Bielles antirouli HD

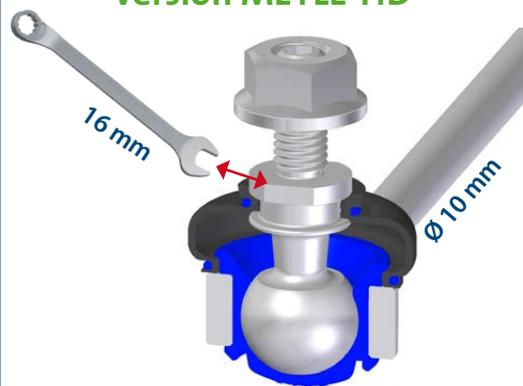
Problème

Extrême sollicitation des pièces

Effet

Dégradation du joint de la rotule centrale provoquant des bruits dans l'essieu avant

comme la version d'origine

Ø 16-20 mm

- Agrandissement du diamètre sphérique (22 mm)
- Renforcement de la bielle de liaison
- Lubrifiant MEYLE de haute qualité
- Sièges bleues en matière plastique de haute qualité

version MEYLE-HD

Ø 22 mm
